## ESTUDIO DE IMPACTO AMBIENTAL, Cat. II

### PROYECTO: “*COSTA NOME*”

### PRIMERAS ACLARACIONES

**Aclaraciones, emitidas por medio de la nota DEIA-DEEIA-AC-0181-2911-2022, de 29 de noviembre de 2022, proyecto “COSTA NOME”**

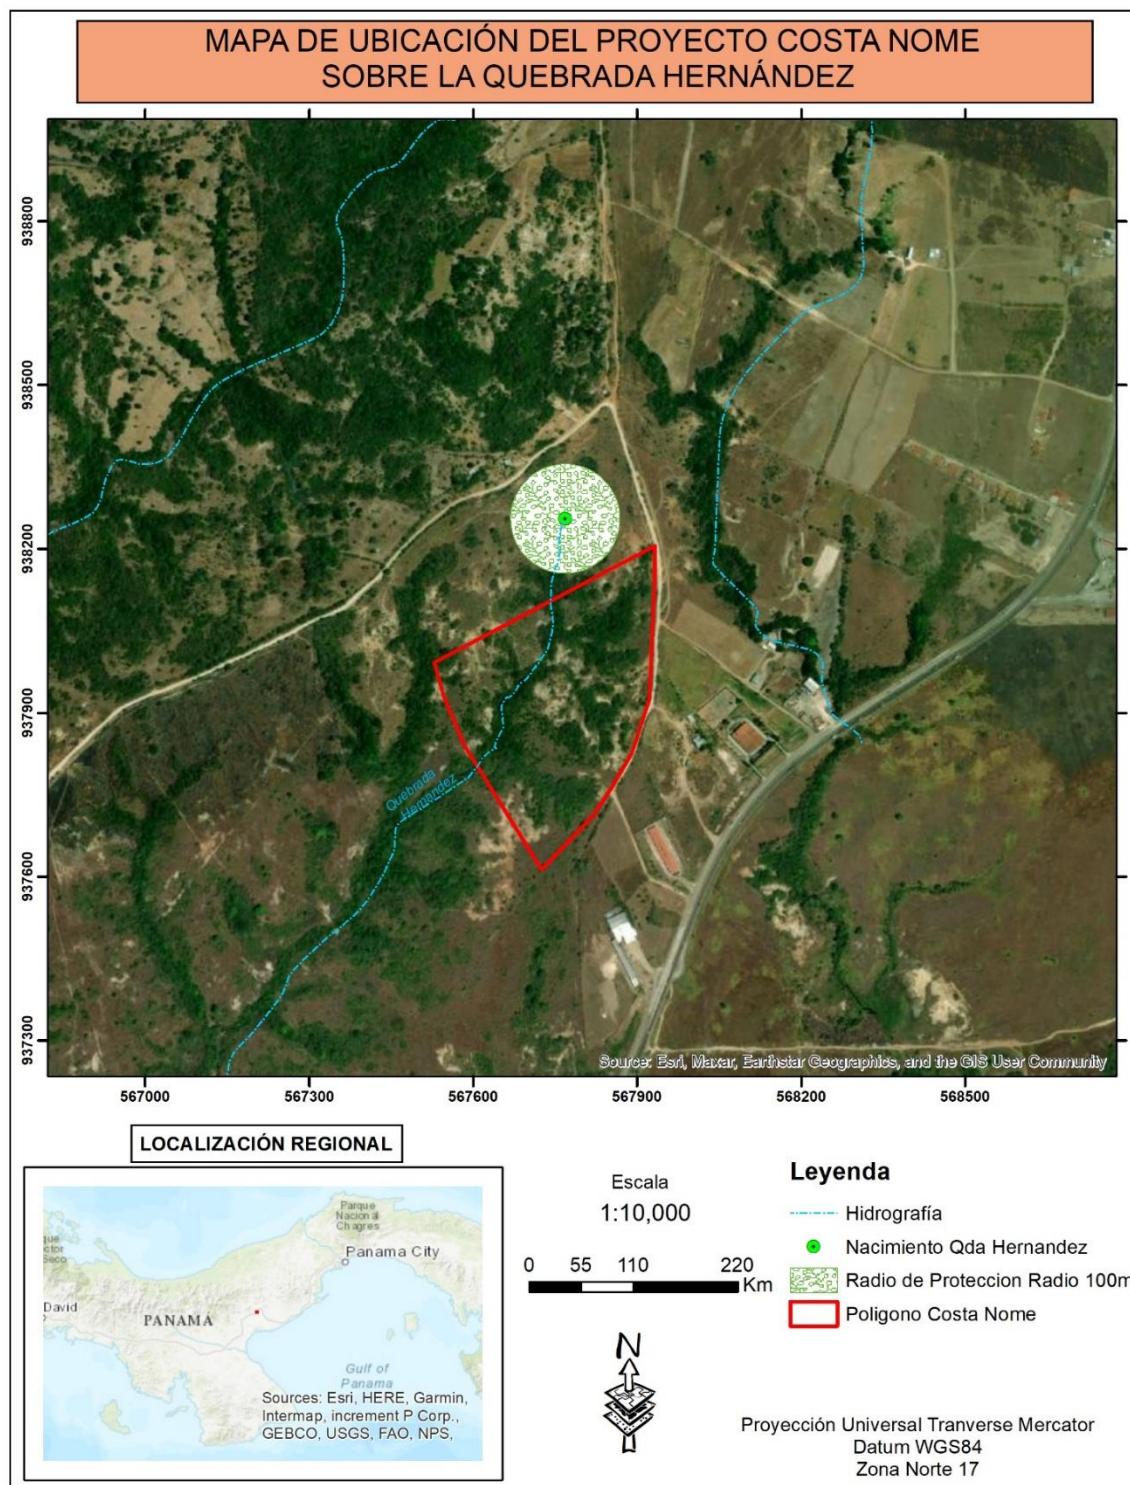
- b. *Presentar plano del proyecto donde se refleje las estructuras a construir y el radio de 100 metros de protección de la quebrada Hernández y sus servidumbres.*

se adjunta plano identificado el nacimiento de la quebrada Hernández.

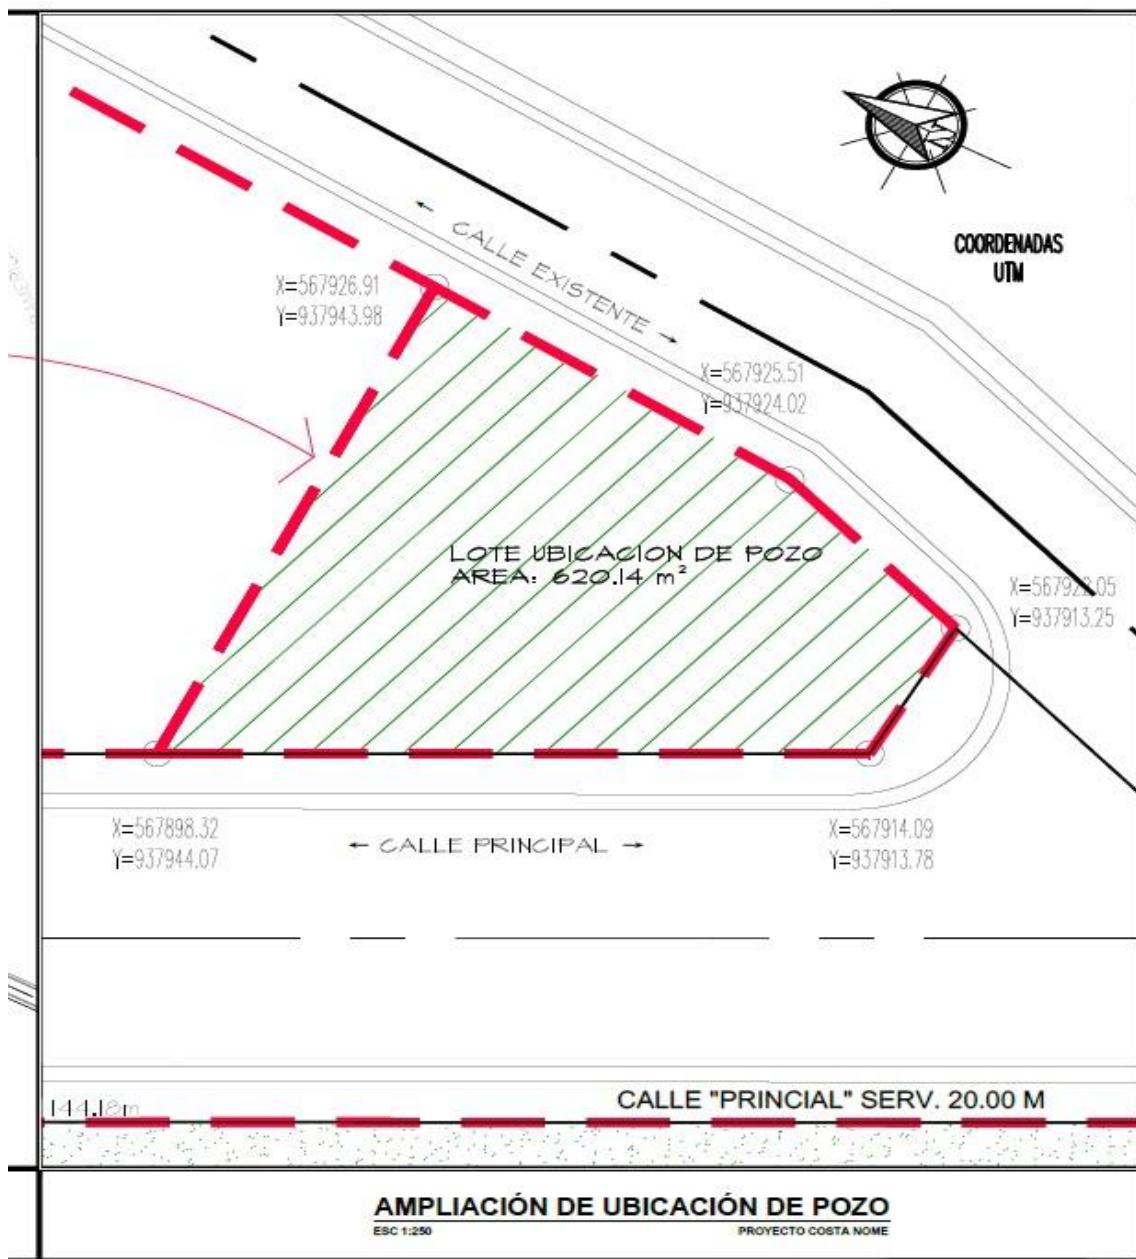
7. En la página 7 del EsIA, punto 2. RESUMEN EJECUTIVO se indica "...para el desarrollo de un proyecto residencial que contará con: la construcción de 296 viviendas, tanque de agua, dos pozos subterráneos, garita de seguridad, calle principal e interna, planta de tratamiento de agua residual, un boulevard". En la página 51 punto 5.6.1. Necesidades de servicios básicos (agua, energía, aguas servidas, vías de acceso, transporte público, otros), se indica "Agua... En la fase de operación el abastecimiento de este recurso se dará por medio de los pozos brocales que será extraída mediante bombas y llevada a un tanque de reserva para luego de ser tratada con el uso de filtros y químicos (pastillas o gas cloro) para que sean aptas para el consumo humano ..." Dado lo anterior, se solicita:

Respuesta: VER ESQUEMA ADJUNTO, donde muestran cinco coordenadas, con su área destinada de  $620.14\text{m}^2$  donde según la necesidad de perforación y tanque de almacenamiento de agua.

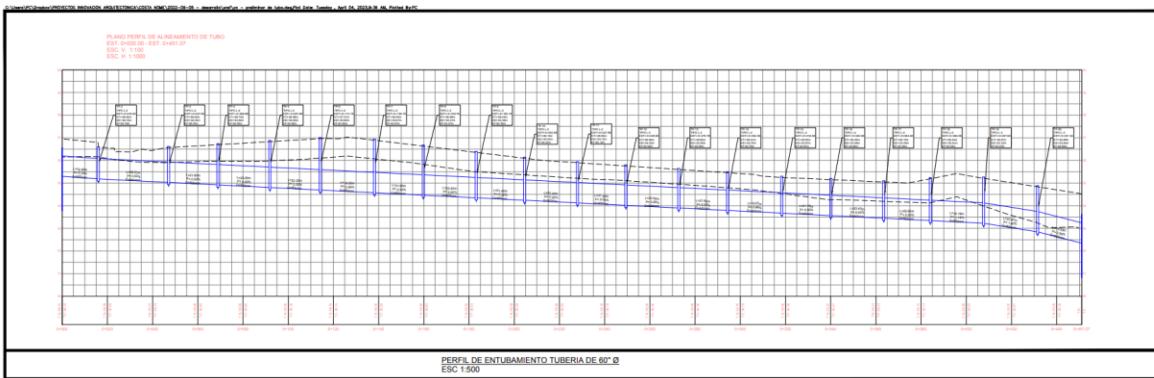
- a. Presentar planos de los perfiles de corte y relleno, donde se establezca el volumen de tierra a generar en el proyecto y volumen de material de relleno e indicar los niveles seguros de terracería de acuerdo a las recomendaciones del Estudio Hidrológico.*

Se adjunta plano

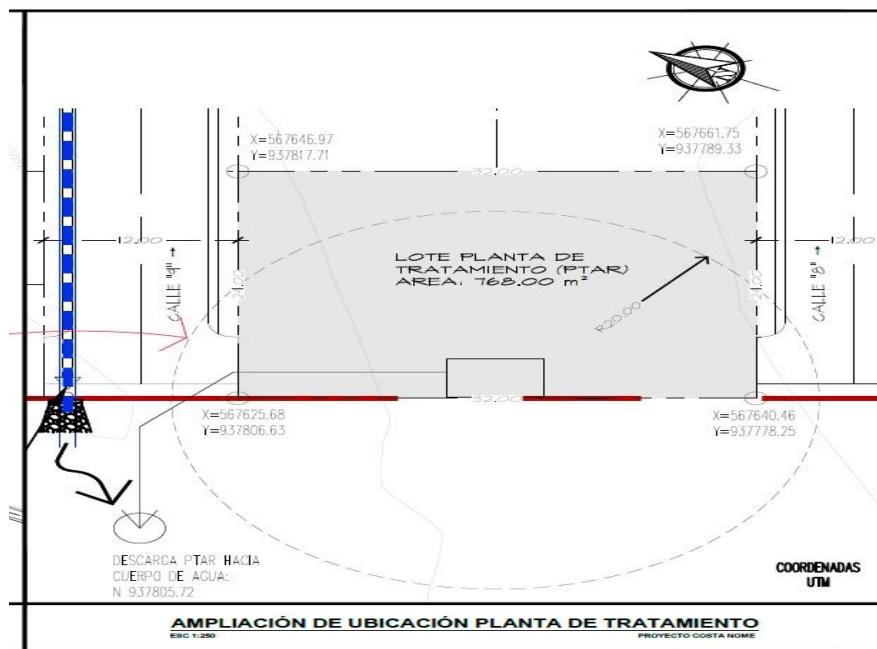
10. En la página 47 del EsIA punto 5.43. Operación se indica "...El segundo, constituye las aguas residuales que serán colectadas y tratadas por medio del sistema de tratamiento de las aguas residuales (PTAR) construidas por el proyecto, cuya descarga final que se haga hacia el cuerpo de agua natural debe cumplir con los estándares de la norma correspondiente (COPANIT -35-2019)". En la página 392, Anexo N°13, se presenta plano de Anteproyecto en el que se observa la ubicación de la planta de tratamiento y la tubería de descarga de la planta de tratamiento; además, se incluye una coordenada que indica "Descarga hacia cuerpo de agua". dado lo anteriormente señalado, se solicita:
- Presentar las coordenadas de ubicación de la planta de tratamiento de aguas residuales e indicar su superficie de acuerdo a las coordenadas.

Se adjunta plano y coordenadas de la planta de tratamiento en lo cual será de 768.00m<sup>2</sup>

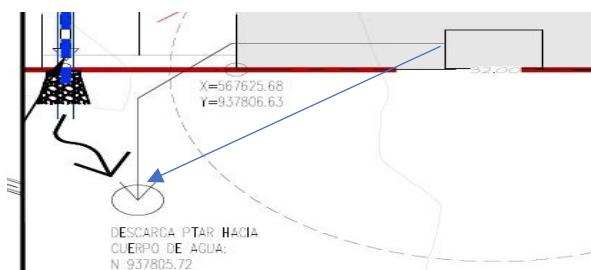
- b. Presentar las coordenadas de ubicación de la tubería de descarga desde la PTAR hasta el punto de descarga y del punto de descarga.

se presenta el recorrido de la tubería la planata de tratamiento a hacia el punto de descarga

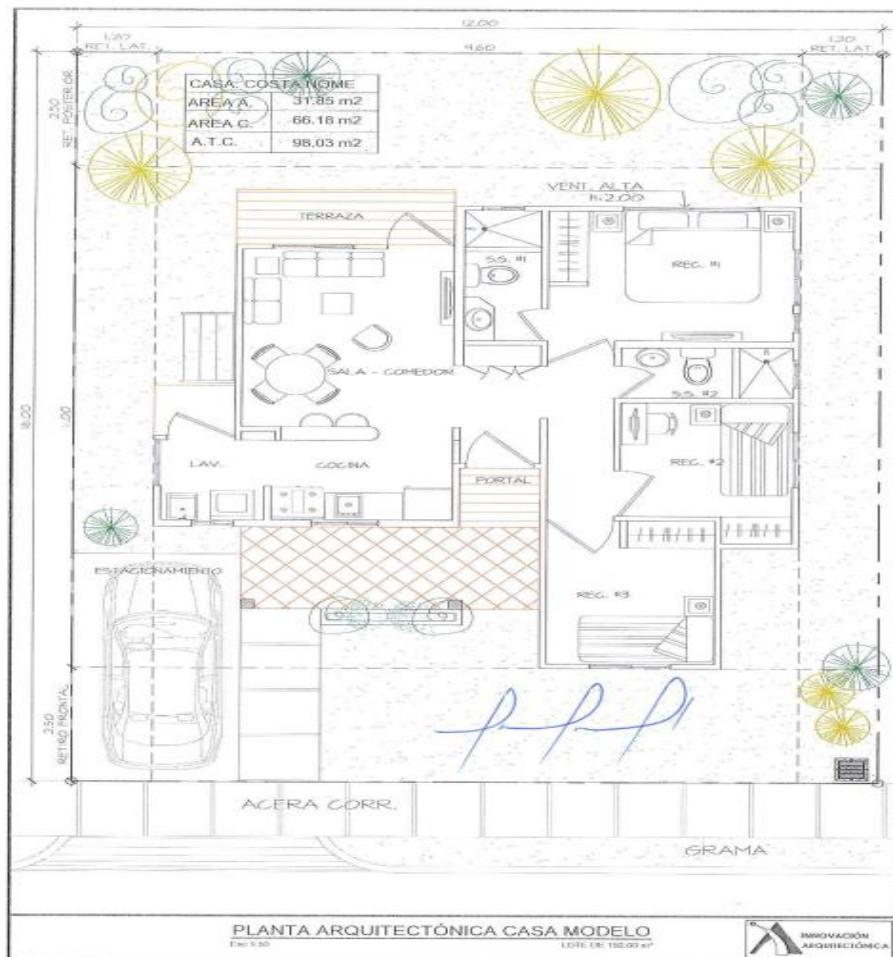
- **Describir en el EsIA presentado las superficies y área de construcción con la que contara los lotes.**

Las áreas de lotes son serán de 160m<sup>2</sup> a 300m<sup>2</sup>, de los cuales se tiene un área de construcción de 98.03m<sup>2</sup>.ver plano en cd

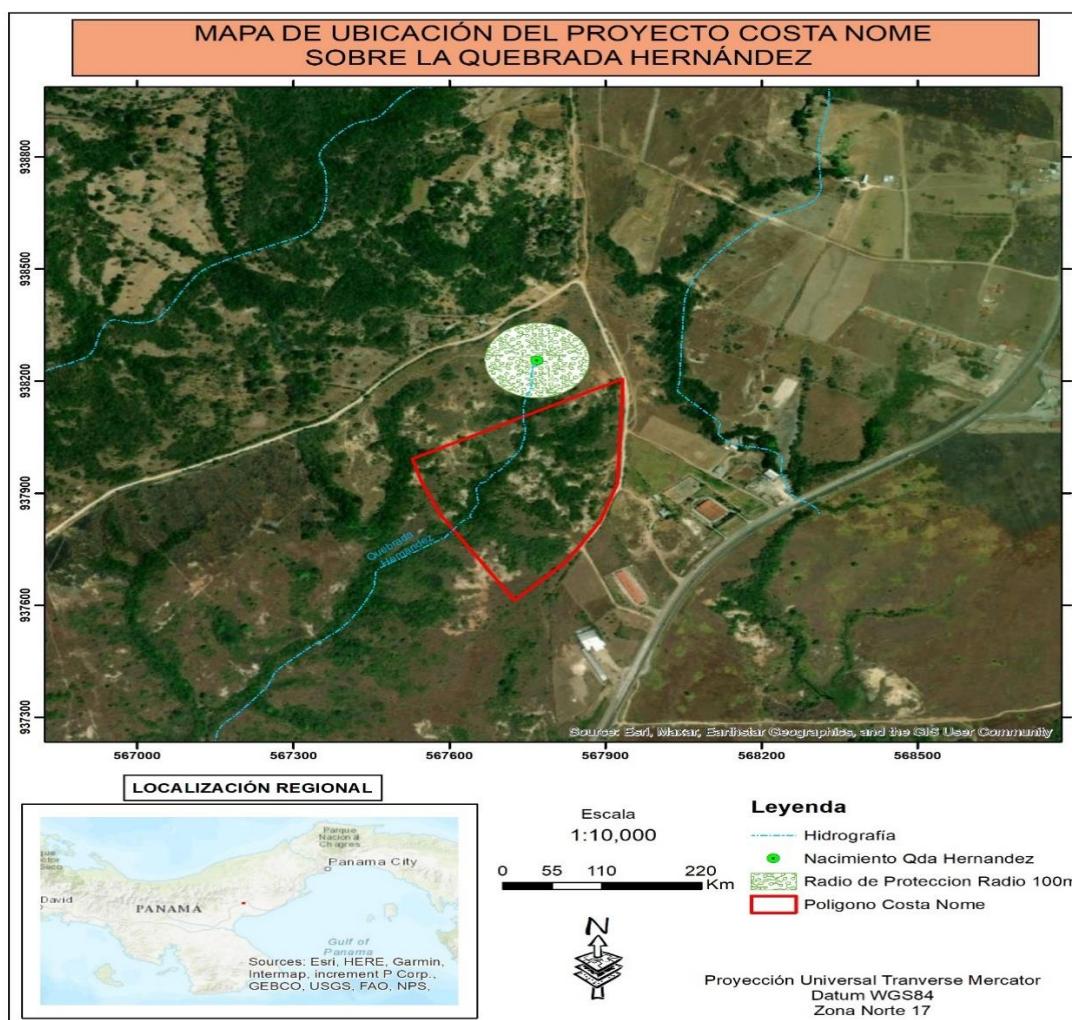
- *Observación 8: En el informe hidrológico presentado dentro de sus recomendaciones sugiere al promotor mantener la servidumbre hídrica de tres metros desde ambas zonas laterales del cauce, tal como indica el artículo 41. Del Decreto Ejecutivo 55 de 1973. Y se mantenga la franja de protección de 10 metros en ambos laterales del río de las especies forestales dentro del bosque de galería, así como lo dicta la Ley 1 de 3 de febrero de 1994. Artículo 23, numeral 2. Sin embargo, en los planos presentados del proyecto no se evidencia la fuente hídrica. Y en el EsIA presentado indican que la fuente hídrica quebrada Hernández atraviesa la finca y que la misma será entubada para construir viviendas sobre la misma.*

*Al momento de la inspección se evidencio que el área propuesta cuenta con la fuente hídrica quebrada Hernández, la cual tiene su nacimiento en la finca propuesta para el desarrollo del proyecto y cuenta con cinco (5) tributarios. Dentro de los planos presentados no se evidencia la fuente hídrica ni la distancia que se debe cumplir con lo dispuesto en la Ley N°1 del 3 de febrero de 1994 (Ley Forestal) referente a la protección de la cobertura boscosa en las orillas de los ríos, quebradas, nacimientos de agua existentes en el área del proyecto*

Efectivamente que, la quebrada Hernández atraviesa para del polígono de las 13.2 hectáreas del proyecto en estudio, no obstante, el punto de la naciente de dicha quebrada en las **coordenadas N567753.552 E938224.683** lo cual indica que esta fuera del polígono, pero con relación a la Finca principal está dentro. Es muy importante señalar que en entorno a dicha fuente natural de agua no existe ninguna otra fuente natural que tribute hacia dicha quebrada. En el anexo se adjunta plano que señala la ubicación del nacimiento de la quebrada, en donde se aprecia el perímetro de los 100 metros de distancia que se debe dejar como área de conservación como lo indica la Ley N°1 del 3 de febrero de 1994 (Ley Forestal). ver plano versus donde se planea la construcción del proyecto, de acuerdo a levantamiento topográfico es una distancia de 155 metros lineales.

El polígono destinado para este proyecto (13.2 hectáreas) se ubica a mayor distancia de los 155 metros de perímetro de conservación que se está dejando en apego a la exigencia de la Ley Forestal, para el caso de los nacimientos, por lo que las actividades a realizarse no incidirán en ningún momento sobre dicha zona de conservación.

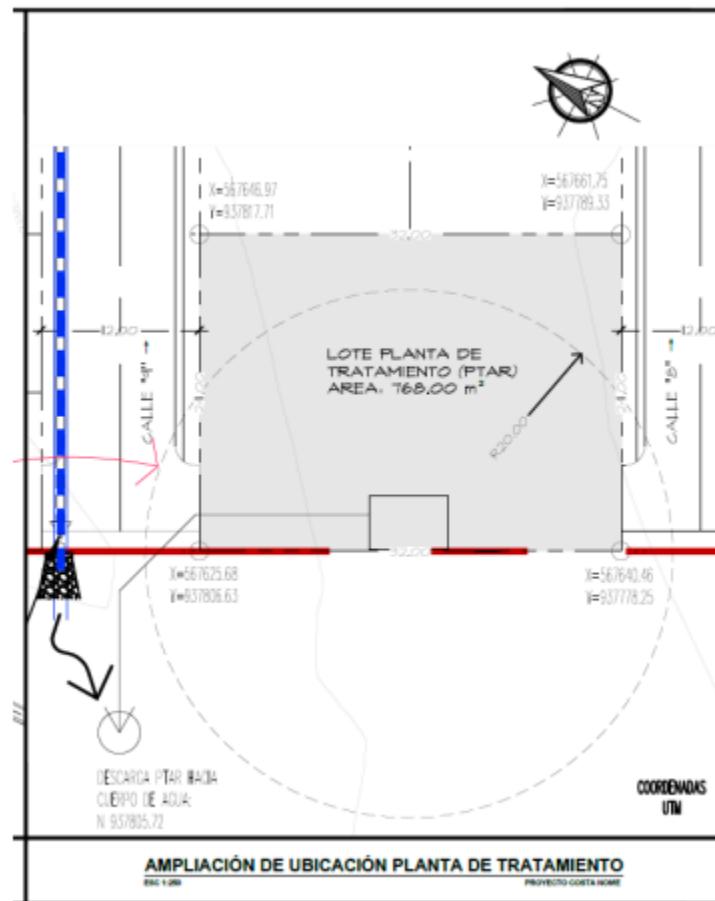
- Presentar la ubicación de la planta de tratamiento mediante coordenadas UTM, Datum WGS84 (Planta de tratamiento y punto de descarga).

se anexa plano con la ubicación del tratamiento

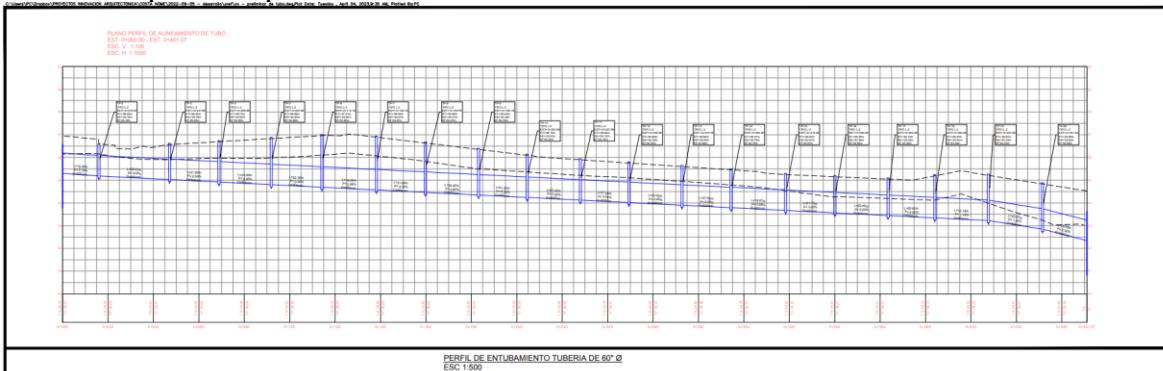
- *Observación 13: en el punto 6.4. Topografía nos dicen, que el área del proyecto presenta en forma general una topografía de plana, con una pendiente del 6%. Al momento de la Inspección se evidenció que la topografía del terreno es irregular con cárcavas, los encargados nos indicaron que se realizará trabajos de relleno.*
- *Presentar especificaciones técnicas para los trabajos de corte y relleno a realizar en el terreno tomando en cuenta los terrenos vecinos para que estos no sean afectados por el desarrollo del proyecto y presentar medidas de mitigación.*

ver plano de perfil
